Van: "[REDACTED]"
Verzonden: dinsdag 18 maart 2025 16:09
Aan: "[REDACTED]" <[REDACTED]@coa.nl>
Cc: "[REDACTED]" <[REDACTED]@dalfsen.nl>; "[REDACTED]" <[REDACTED]@dalfsen.nl>
Onderwerp: FW: Opvanglocatie Engellandweg, Dalfsen
Bijlage(n): EV advies asielzoekerscentrum Engellandweg Dalfsen.docx

Datum: 12 mei 2025, ZWOLLE
Kenmerk: BRIEFNUMMER
Doorkiesnummer: 08 [redacted]
Onderwerp: EV advies opvanglocatie asielzoekers Engellandweg.

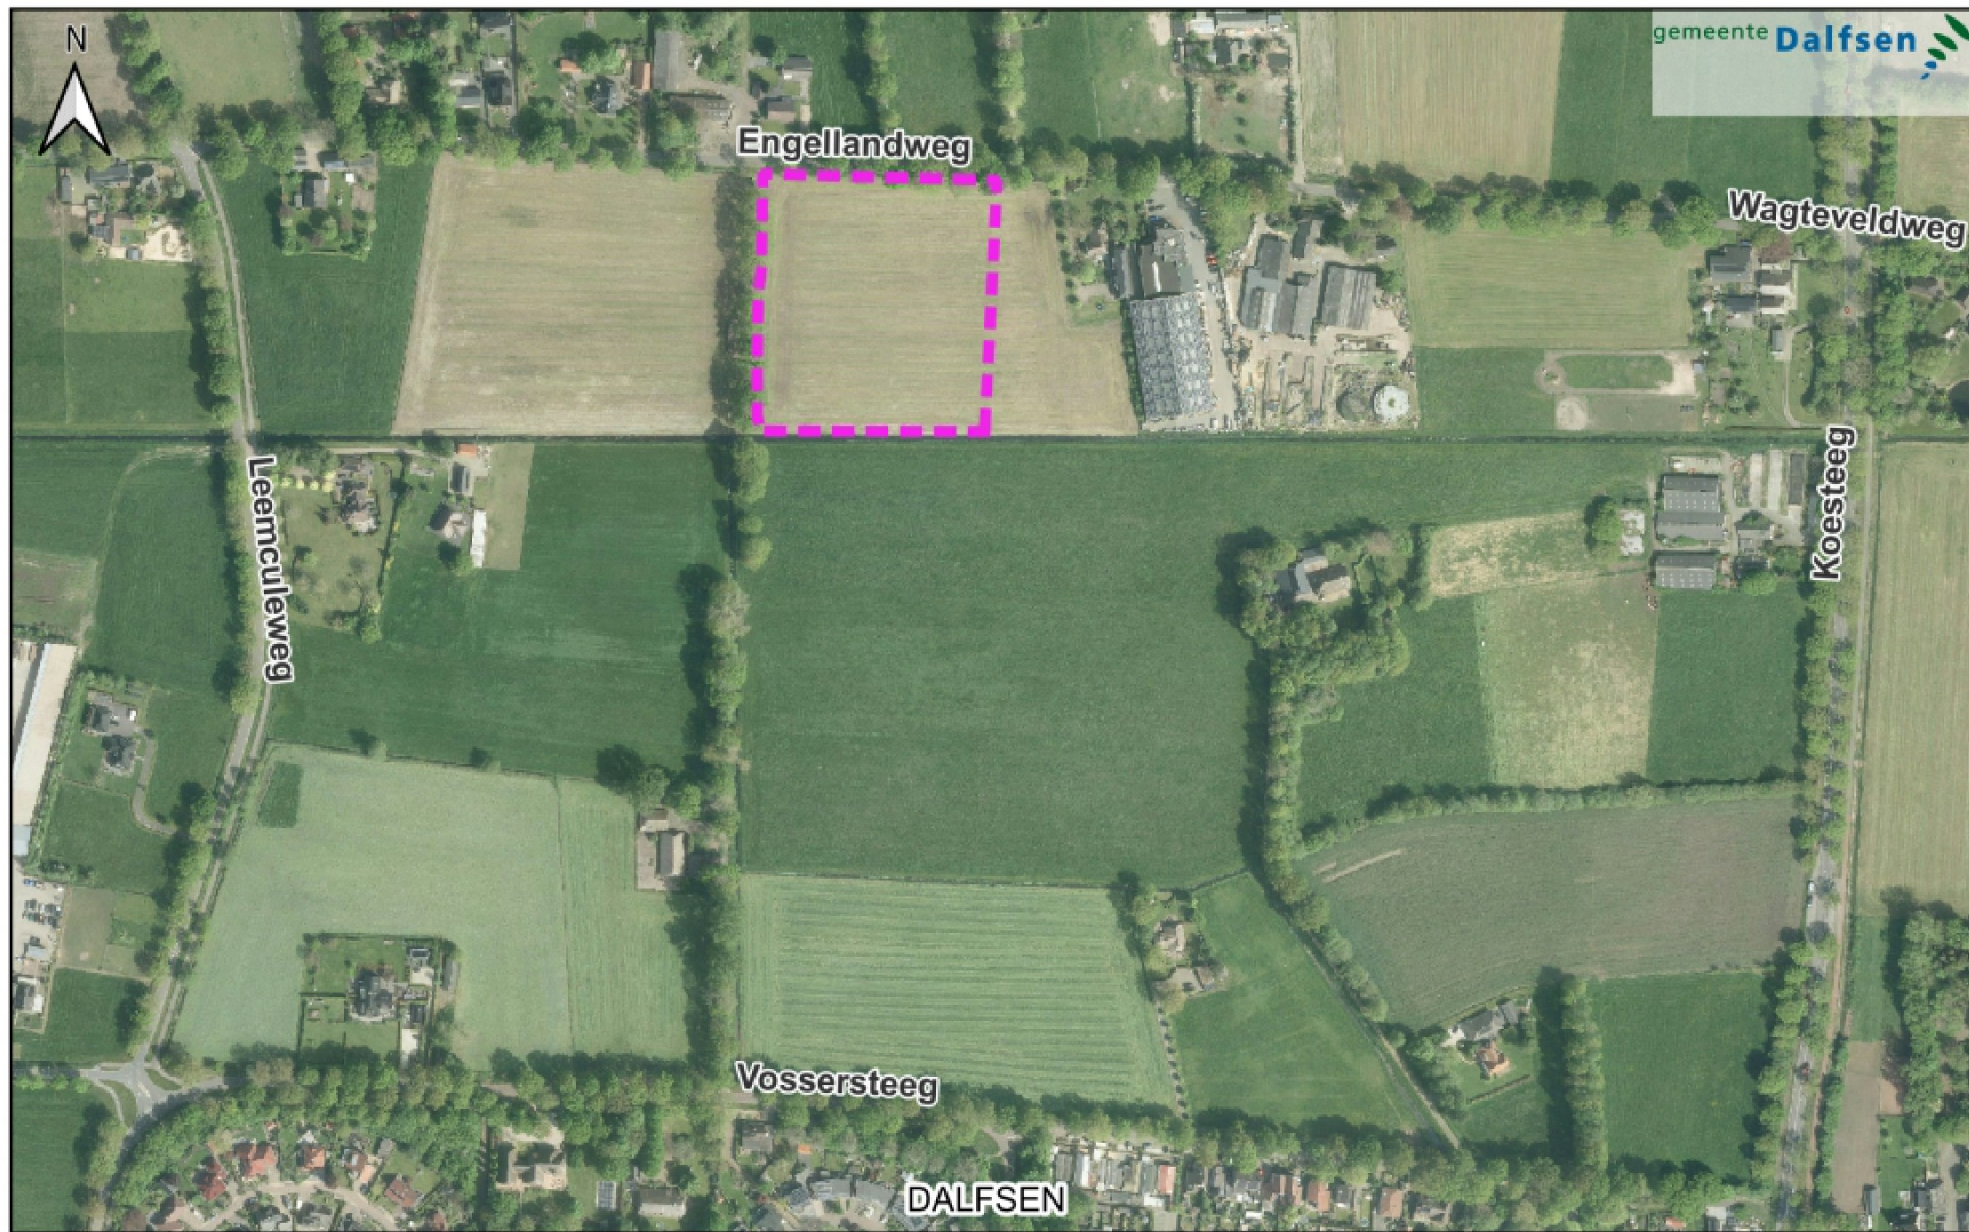
- Aan de noord, west en oostkant komen grondwallen van 2,5 meter hoog. Ze staan ook ingetekend, maar staat er niet heel duidelijk bij dat dit grondwallen zijn

- Er wordt een fietspad aangelegd vanaf de opvanglocatie in zuidelijke richting naar de Vossersteeg. Dit fietspad takt aan op de Vossersteeg ter hoogte van de Polhaarweg
- Bij de aansluiting op de Vossersteeg denken we aan het plaatsen van een hekwerk, zodat de fietsers niet de weg overschieten.
- Is het nodig dat dit fietspad ook fungeert als calamiteitenroute en zo ja, welke eisen gelden hier?
